TN JA型核燃料輸送物設計承認申請に係る 審査会合での指摘事項の回答について

令和2年8月6日
国立研究開発法人日本原子力研究開発機構

図1 TN JA型輸送容器の設計及び製作に係る品質保証

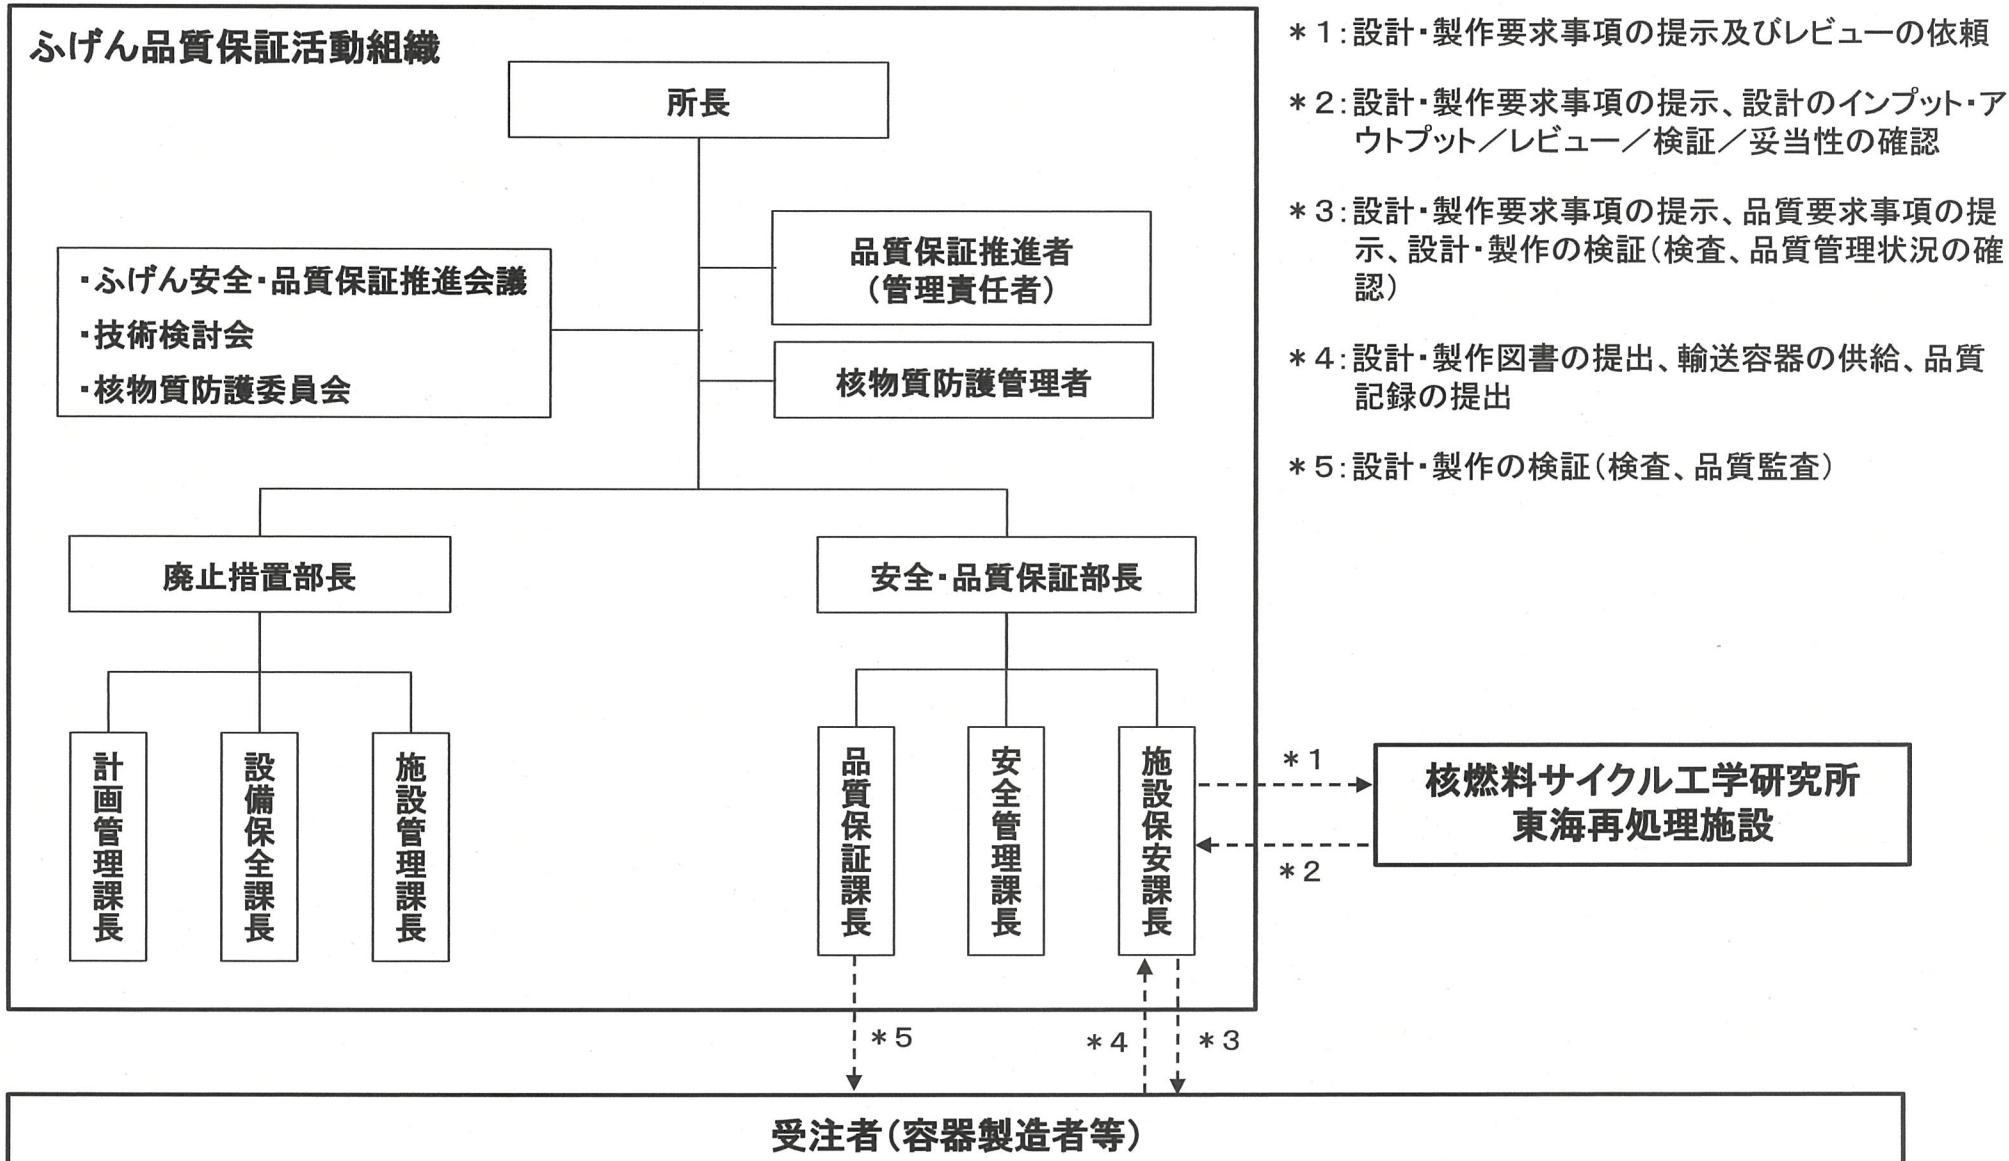
指摘事項	回答
<p>容器の設計の段階からお互いの事業所がしっかりとどういう条件で容器というものを設計するのかという点を含めて、ふげん及び東海再処理施設における品質管理の観点でしっかりと責任と権限を明確にすること。</p>	<p>輸送容器の設計及び製作に係る品質保証活動は、ふげんの輸送QAPに基づき、ふげんの責任下で実施する。輸送容器を使用する東海再処理施設とのコミュニケーションは、ふげんの輸送QAPに基づき、設計管理上の組織間の取合い及び連絡に従って実施している。</p> <p>具体的には、ふげんの施設保安課長から東海再処理施設に対して設計要求事項の提示を求めるとともに、東海再処理施設にレビューを依頼している。東海再処理施設は、ふげんの施設保安課長が行った設計のインプット、アウトプット、レビュー、検証、妥当性を確認し、その結果をふげんの施設保安課長に報告している。</p> <p>輸送容器の設計及び製作に係る責任及び権限を明確にするため、ふげんの責任の下で実施していることが明確となるよう以下の内容で核燃料輸送物設計承認申請書を補正することとしたい。</p> <p>①(ハ)章から「(ハ)章-2 品質マネジメントの基本方針(核燃料サイクル工学研究所)」を削除する。</p> <p>②「(ハ)-第B.1図 新型転換炉原型炉ふげん品質マネジメント体制図」を図1に修正し、東海再処理施設における役割と責任を明確にする。</p>
